## Ergänzung zur Anleitung 63

Stereo-  
Farbfernsehempfänger  
Supplementary sheet  
Colour TV

TV 55-1000  
TV 55-1000 SAT  
TV 63-1000  
TV 63-1000 SAT\*  
TV 70-2000 (Colani)\*

## SERVICE- INFORMATION

#### Bildröhrenwechsel TV 70-2000 (Colani)

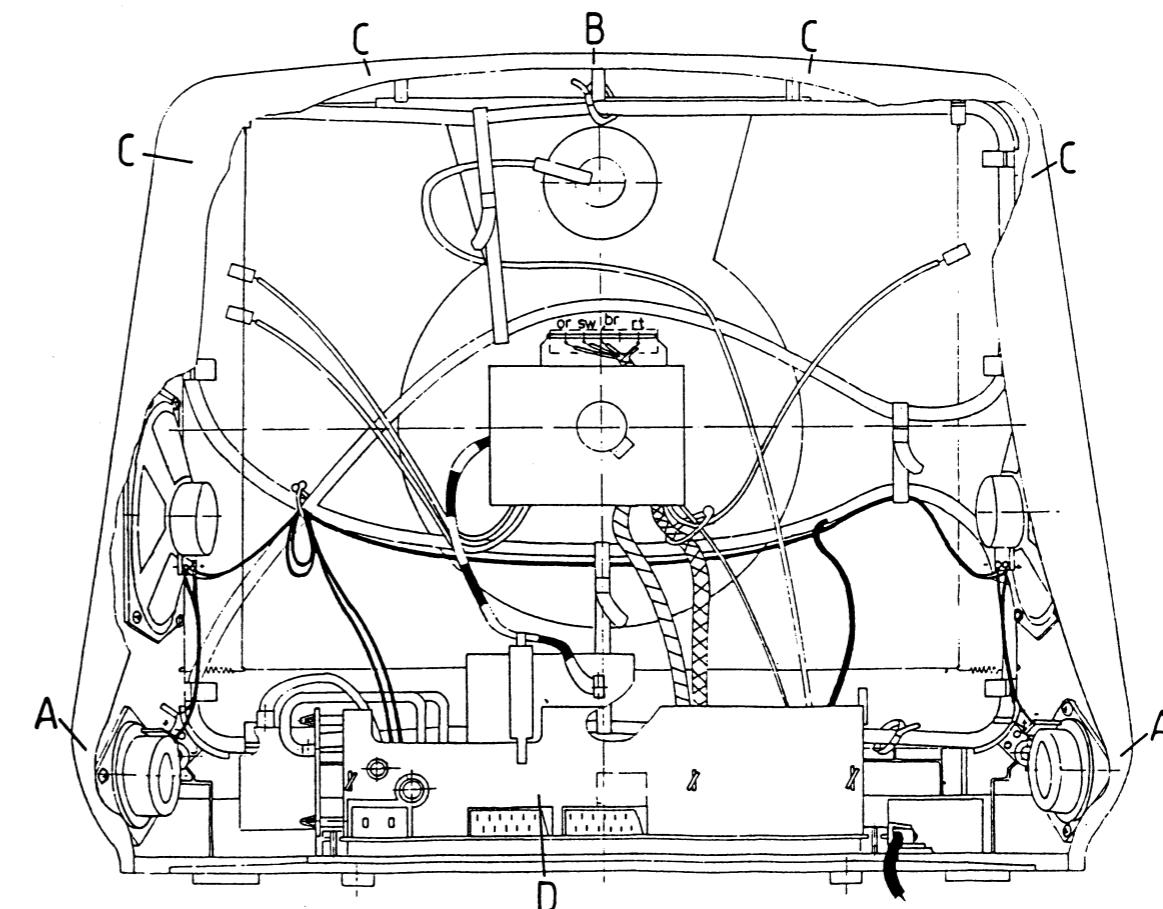
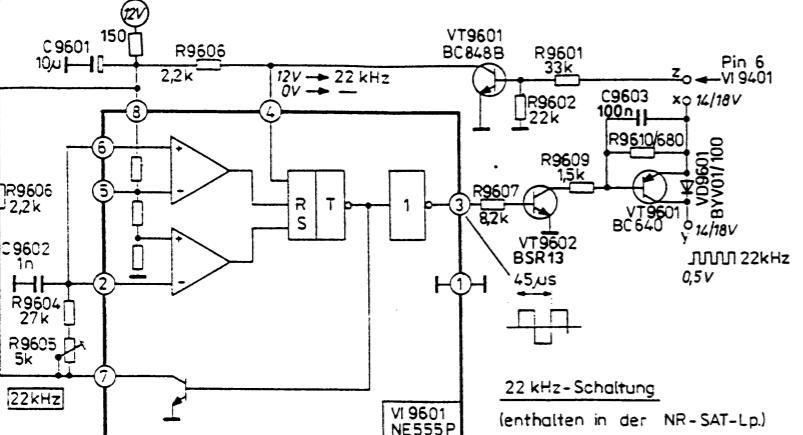
- 1.) Chassis und die beiden großen Lautsprecher einschließlich Gewindebolzen ausbauen.
- 2.) Die beiden unteren Befestigungsschrauben der Bildröhre sowie obere Winkel herauschrauben und Bildröhre herausnehmen.

- 3.) Die beiden festgeklebten Stützkeile am Gewindeboden lösen.
- 4.) Entmagnetisierungsspule und Erddraht an neuer Bildröhre montieren.
- 5.) Neue Bildröhre zuerst hinter die oberen Gehäuseversteifungen einsetzen, dann nach unten absenken und durch zweite Arbeitskraft von unten justieren.

- Achtung!** Es ist unbedingt zu vermeiden, daß die Bildröhre dabei durch den Gehäuseausschnitt rutscht, weil durch das Spannband der Gehäuserand verletzt wird. Bildröhre gleichmäßig absetzen und nicht verkanten!

- 6.) Zwischen Befestigungslaschen der Bildröhre und Gehäuserand sind Unterlegscheiben zu legen, um die genaue Anpassung der Bildröhre an das Gehäuse zu erreichen.  
Beim Einschrauben der beiden Befestigungsschrauben ist darauf zu achten, daß zuerst die kurze Schraube (von hinten links) angezogen wird.  
Bevor beide Schrauben angezogen werden, sind die beiden Stützkeile mit aufgebrachtem Klebstoff wieder einzubringen, wodurch die Bildröhre ganz nach oben geschoben wird.  
Beide obere Winkel anschrauben.

- 7.) Danach erfolgt der Lautsprecher- und Chassiseinbau sowie die entsprechend Skizze vorgeschriebene Kabelführung.
- 8.) Im Servicemode ist die Schirmgitterspannung einzustellen. (An der Gerätebedienung die Tasten P+ und P- gleichzeitig drücken und Netz einschalten. Auf der Fernbedienung PC betätigen und mittels Schirmgitterregler Bildröhre dunkel einstellen, daß nur noch die Rückläufe sichtbar sind. Gerät mittels Netztaste ausschalten.).

- 9.) Die Rückwandschrauben sind in der Reihenfolge A bis D anzuschrauben.

### Zusatz-Serviceeinstellung am SAT-Teil

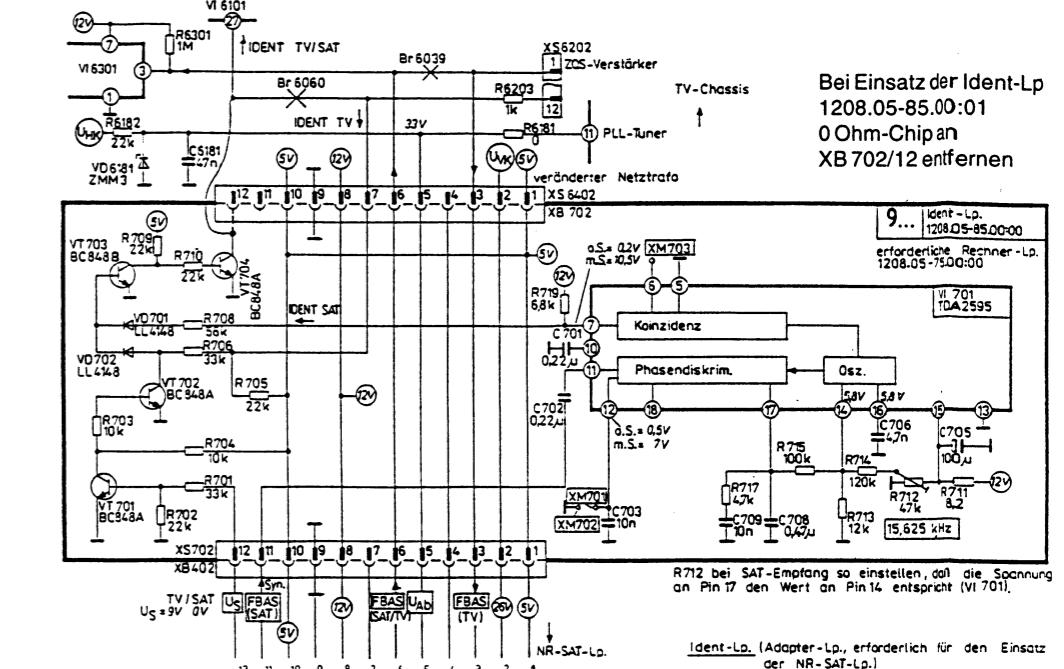
- Videoamplitude:** Mit R 212 an XB 6304/19 (AV1) Amplitude des FBAS-Signals auf 1V einstellen (Anschluß 19 mit 75 Ohm abschließen).
- 22 kHz:** Periodendauer der 22 kHz-Impulse am SAT-Antenneneingang oszilloskopisch auf 45 µs einstellen.
- Koinzidenzstufe:** Bei SAT-Empfang R 712 so einstellen, daß die Spannung am Pin 17 (VI 701) genauso groß wie am Pin 14 ist.

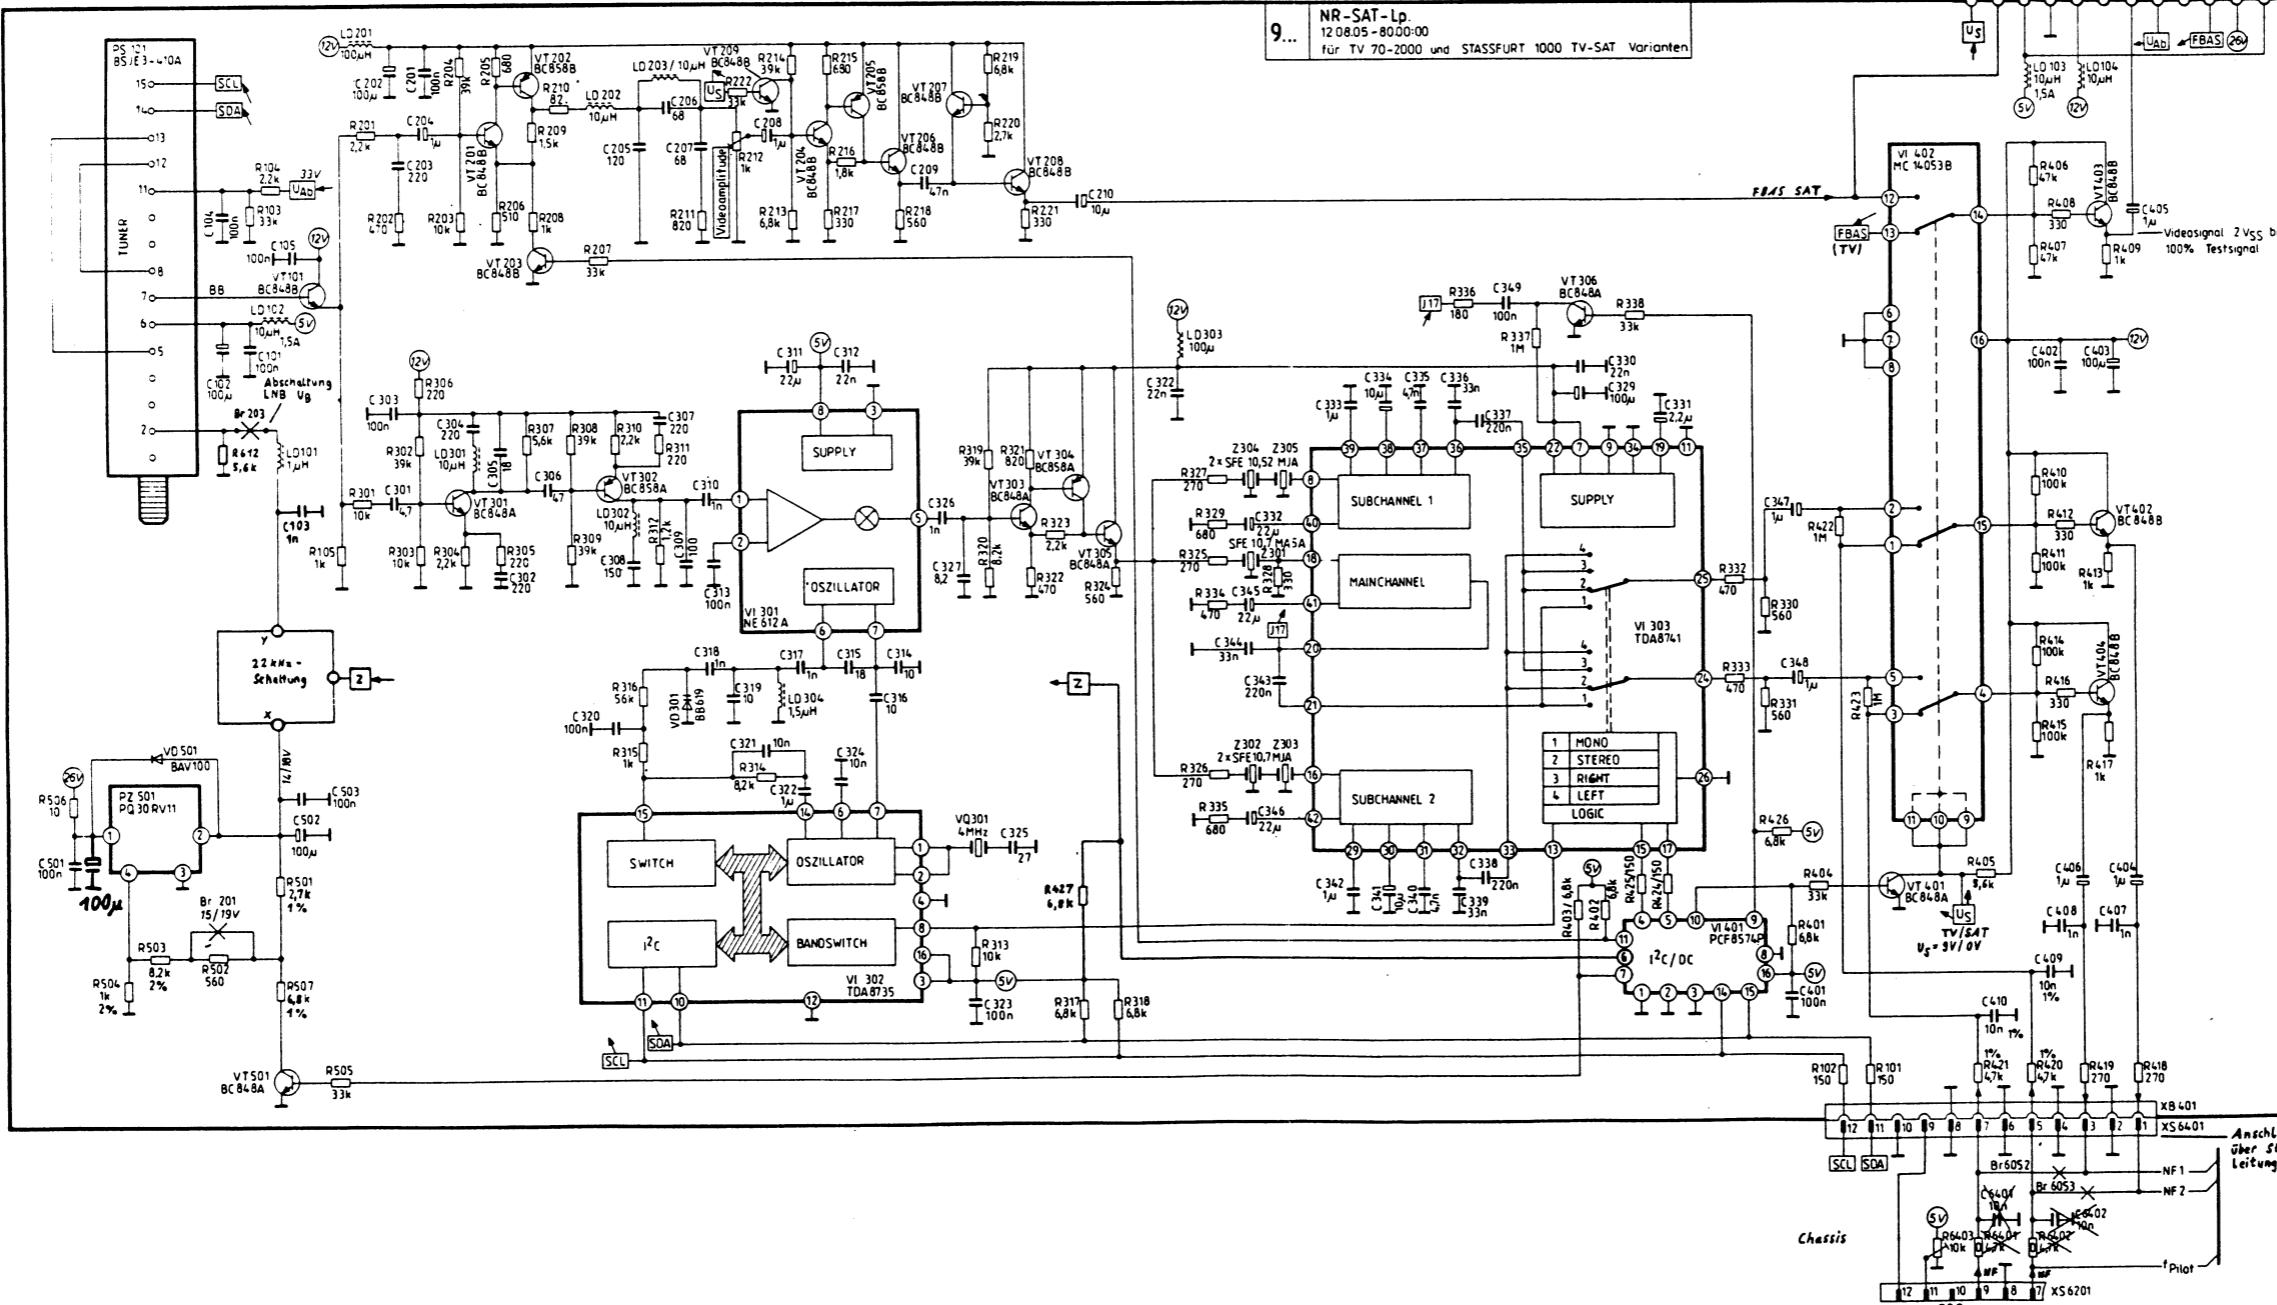
Bei Einsatz der Ident-Lp  
1208.05-85.00:01  
0 Ohm-Chipan  
XB 702/12 entfernen

Das SAT-Empfangsteil  
erfordert zusätzlich eine  
Anpassung des Schaltnetzteils  
(nicht IC bestückt) im  
TV-Chassis:

1208.05-30.00:05 mit  
– neuem Netztrafo LT 6001  
545 45 024 00  
– VD 6023 von BA 157  
in BYW 95 B  
– VD 6026 von BA 157  
in BYW 95 B  
– C 6026 von 470 µF in 1000 µF

1208.70-30.00:05 mit  
– neuem Netztrafo LT 6001  
545 45 028 00  
– VD 6023 von BA 157  
in BYW 95 B  
– VD 6026 von BA 157  
in BYW 95 B  
– R 6006 von 390 Ohm  
in 360 Ohm  
– R 6016 von 39 Ohm  
in 36 Ohm  
– C 6027 von 47 nF  
in 100 nF  
– C 6026 von 470 µF  
in 1000 µF

## Bildröhrenwechsel

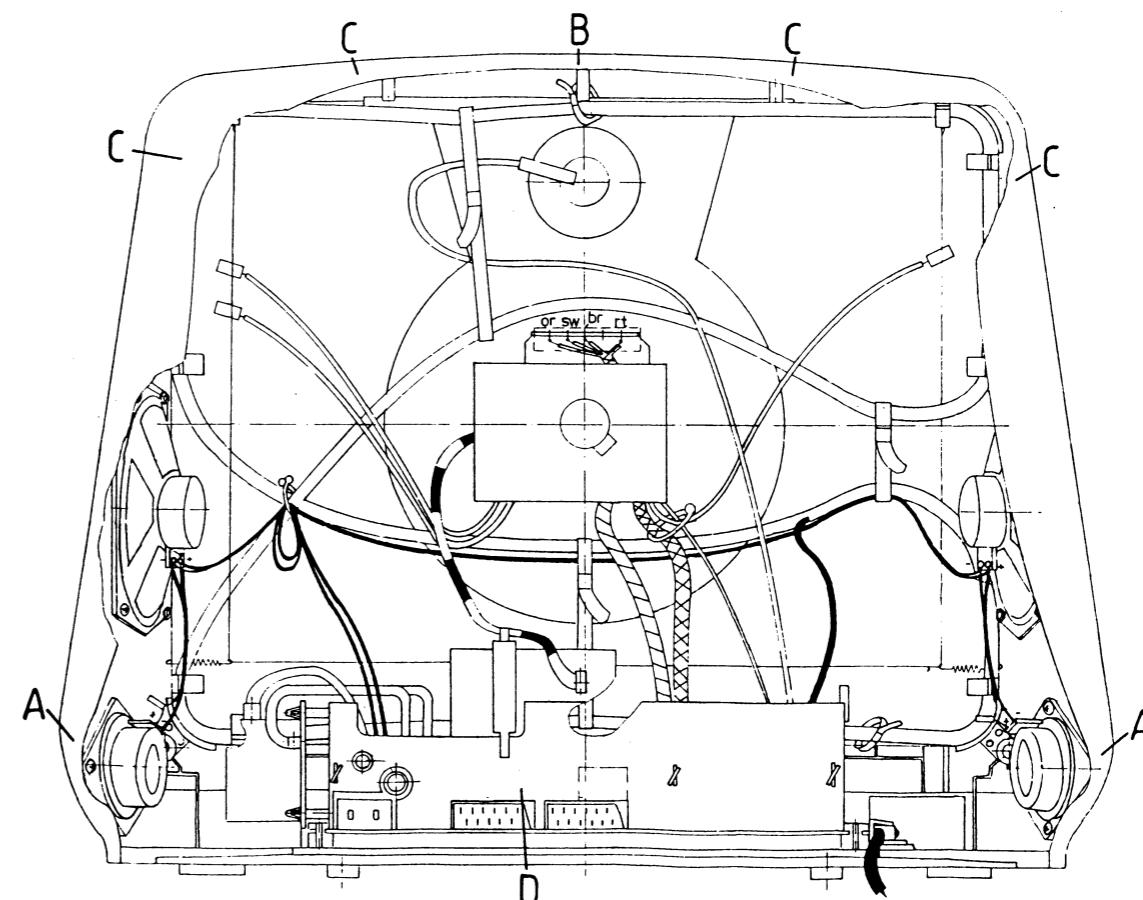
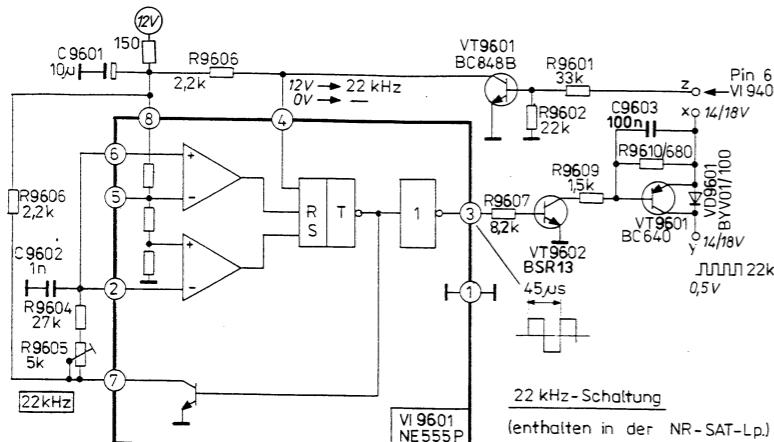
- 1.) Chassis und die beiden großen Lautsprecher einschließlich Gewindebolzen ausbauen.
- 2.) Die beiden unteren Befestigungsschrauben der Bildröhre sowie obere Winkel herauschrauben und Bildröhre herausnehmen.

- 3.) Die beiden festgeklebten Stützkeile am Gehäuseboden lösen.
- 4.) Entmagnetisierungsspule und Erddraht an neuer Bildröhre montieren.
- 5.) Neue Bildröhre zuerst hinter die oberen Gehäuseversteifungen einsetzen, dann nach unten absenken und durch zweite Arbeitskraft von unten justieren.

**Achtung!** Es ist unbedingt zu vermeiden, daß die Bildröhre dabei durch den Gehäuseausschnitt rutscht, weil durch das Spannband der Gehäuserand verletzt wird. Bildröhre gleichmäßig absetzen und nicht verkanten!

- 6.) Zwischen Befestigungslaschen der Bildröhre und Gehäuserand sind Unterlegscheiben zu legen, um die genaue Anpassung der Bildröhre an das Gehäuse zu erreichen.  
Beim Einschrauben der beiden Befestigungsschrauben ist darauf zu achten, daß zuerst die kurze Schraube (von hinten links) angezogen wird.  
Bevor beide Schrauben angezogen werden, sind die beiden Stützkeile mit aufgebrachtem Klebstoff wieder einzubringen, wodurch die Bildröhre ganz nach oben geschoben wird.  
Beide obere Winkel anschrauben.

- 7.) Danach erfolgt der Lautsprecher- und Chassiseinbau sowie die entsprechend Skizze vorgeschriebene Kabelführung.
- 8.) Im Servicemode ist die Schirmgitterspannung einzustellen. (An der Gerätebedienung die Tasten P+ und P- gleichzeitig drücken und Netz einschalten. Auf der Fernbedienung PC betätigen und mittels Schirmgitterregler Bildröhre dunkel einstellen, daß nur noch die Rückläufe sichtbar sind. Gerät mittels Netztaste ausschalten.).

- 9.) Die Rückwandschrauben sind in der Reihenfolge A bis D anzuschrauben.

## Zusatz-Serviceeinstellung am SAT-Te

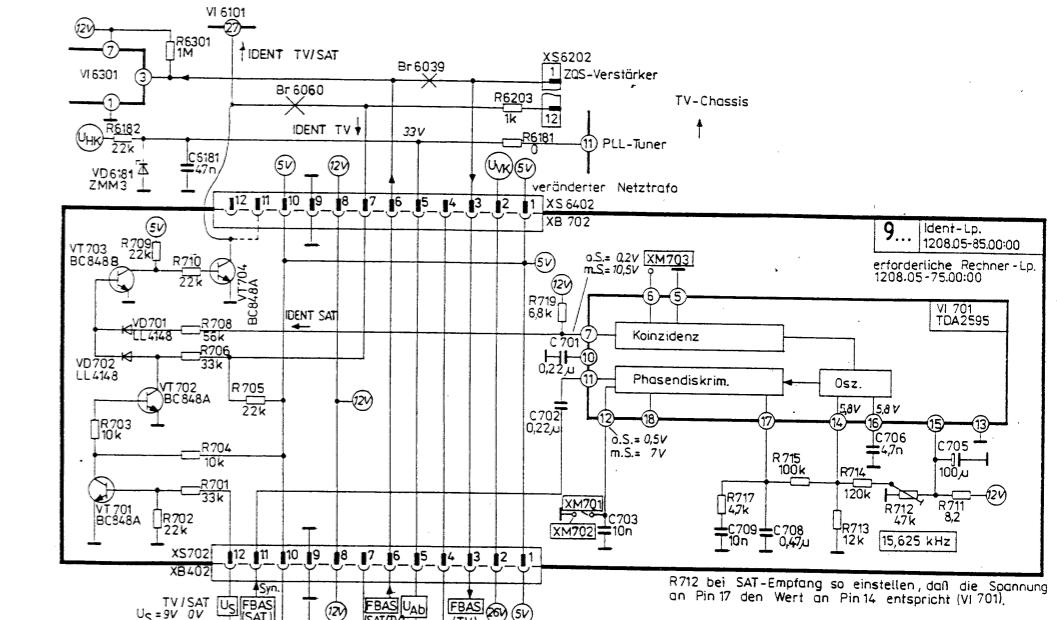
- Videoamplitude: Mit R 212 an XB 6304/19 (AV1) Amplitude des FBA Signals auf 1V einstellen (Anschluß 19 mit 75 Ohm abschließen).
- 22 kHz: Periodendauer der 22 kHz-Impulse am SAT-Antenneneingang oszilloskopisch auf 45 µs einstellen.
- Koinzidenzstufe: Bei SAT-Empfang R 712 so einstellen, daß die Spannung am Pin 17 (VI 701) genauso groß wie am Pin 1 ist.

R712 bei SAT-Empfang so einstellen, daß die Spannung an Pin 17 den Wert an Pin 14 entspricht (VI 701).

## Bildröhrenwechsel TV 70-2000 (Colani)

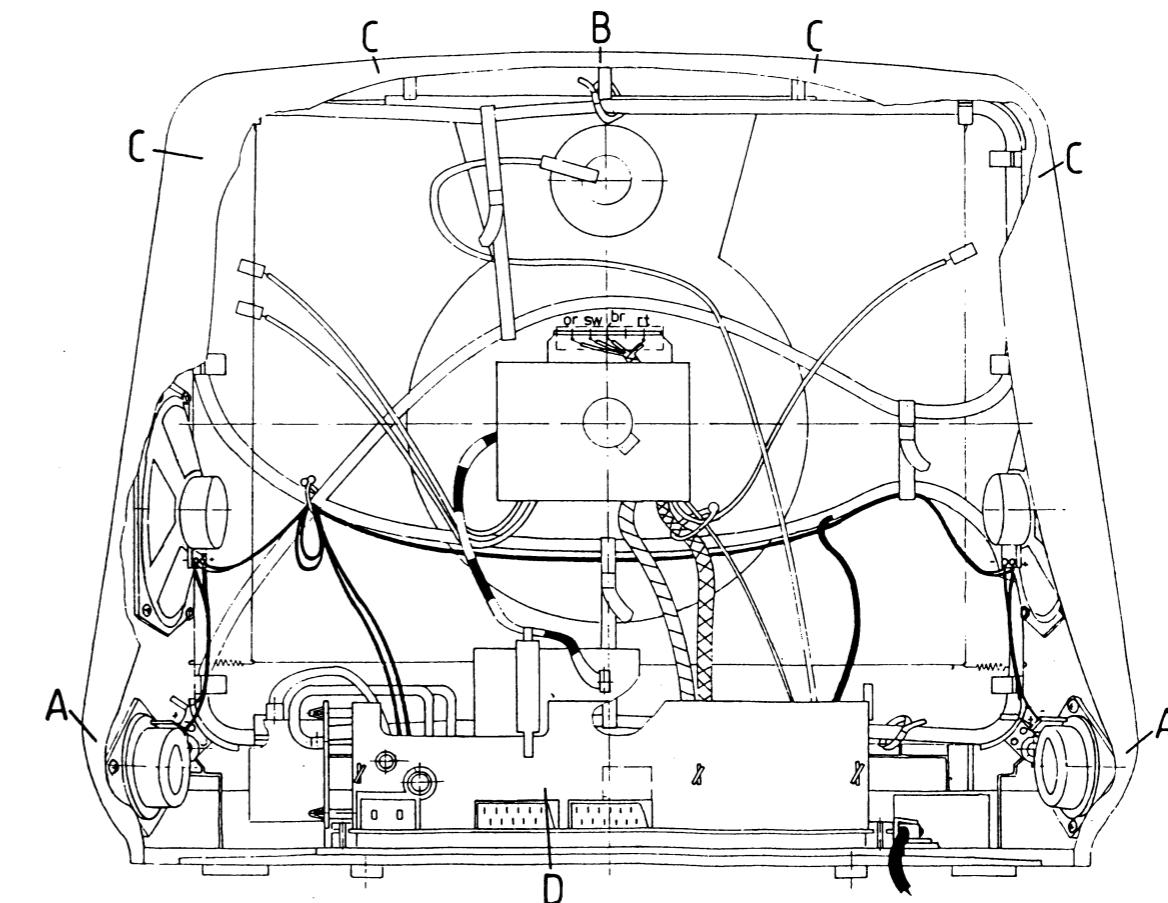
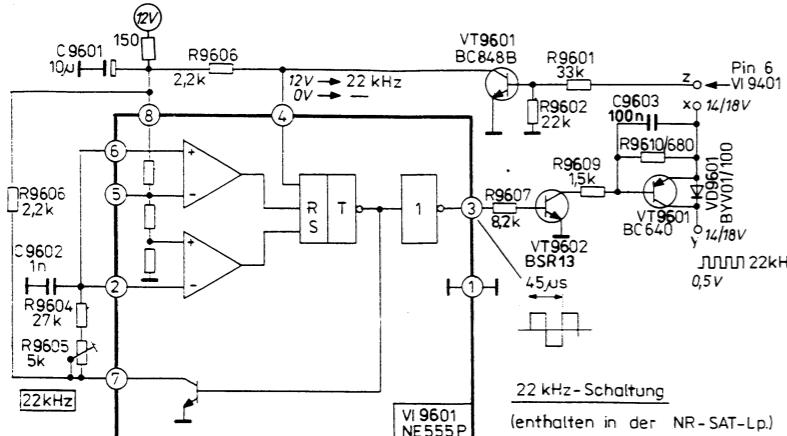
- 1.) Chassis und die beiden großen Lautsprecher einschließlich Gewindebolzen ausbauen.
- 2.) Die beiden unteren Befestigungsschrauben der Bildröhre sowie obere Winkel herausnehmen.

- 3.) Die beiden festgeklebten Stützkeile am Gewindeboden lösen.
- 4.) Entmagnetisierungsspule und Erddraht an neuer Bildröhre montieren.
- 5.) Neue Bildröhre zuerst hinter die oberen Gehäuseversteifungen einsetzen, dann nach unten absenken und durch zweite Arbeitskraft von unten justieren.

- Achtung!** Es ist unbedingt zu vermeiden, daß die Bildröhre dabei durch den Gehäuseausschnitt rutscht, weil durch das Spannband der Gehäuserand verletzt wird. Bildröhre gleichmäßig absetzen und nicht verkanten!

- 6.) Zwischen Befestigungslaschen der Bildröhre und Gehäuserand sind Unterlegscheiben zu legen, um die genaue Anpassung der Bildröhre an das Gehäuse zu erreichen.  
Beim Einschrauben der beiden Befestigungsschrauben ist darauf zu achten, daß zuerst die kurze Schraube (von hinten links) angezogen wird.  
Bevor beide Schrauben angezogen werden, sind die beiden Stützkeile mit aufgebrachtem Klebstoff wieder einzubringen, wodurch die Bildröhre ganz nach oben geschoben wird.  
Beide obere Winkel anschrauben.

- 7.) Danach erfolgt der Lautsprecher- und Chassiseinbau sowie die entsprechend Skizze vorgeschriebene Kabelführung.
- 8.) Im Servicemode ist die Schirmgitterspannung einzustellen. (An der Gerätebedienung die Tasten P+ und P- gleichzeitig drücken und Netz einschalten. Auf der Fernbedienung PC betätigen und mittels Schirmgitterregler Bildröhre dunkel einstellen, daß nur noch die Rückläufe sichtbar sind. Gerät mittels Netztaste ausschalten.).

- 9.) Die Rückwandschrauben sind in der Reihenfolge A bis D anzuschrauben.

## Zusatz-Serviceeinstellung am SAT-Te

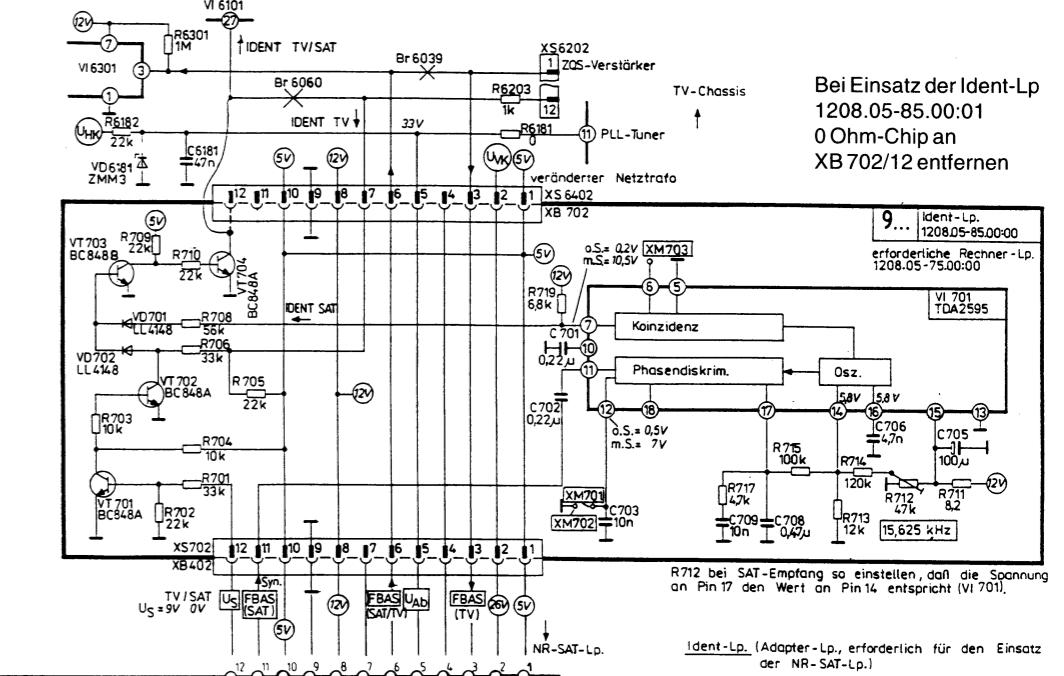
- Videoamplitude: Mit R 212 an XB 6304/19 (AV1) Amplitude des FBAS Signals auf 1V einstellen (Anschluß 19 mit 75 Ohm abschließen).
- 22 kHz: Periodendauer der 22 kHz-Impulse am SAT-Antenneneingang oszilloskopisch auf 45  $\mu$ s einstellen.
- Koinzidenzstufe: Bei SAT-Empfang R 712 so einstellen, daß die Spannung am Pin 17 (VI 701) genauso groß wie am Pin 14 ist.
